改善箇所説明図

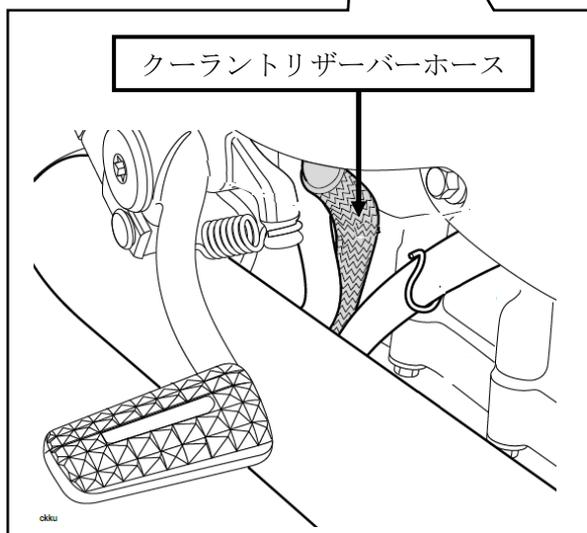
基準不適合発生箇所

クーラントリザーバーホースの組み付けが不適切なため、マフラーと接触しているものがある。そのため、当該ホースがマフラーの熱により損傷し、冷却水が漏れ、最悪の場合、後輪タイヤに付着し、転倒するおそれがある。

全車両、クーラントリザーバーホースの組み付けの状態を点検し、不適切な場合は適切に組み付け直す。なお、当該ホースが損傷しているものは新品に交換する。

識別： 対策後は車台番号の末尾付近に白色のペイントマークを塗布する。
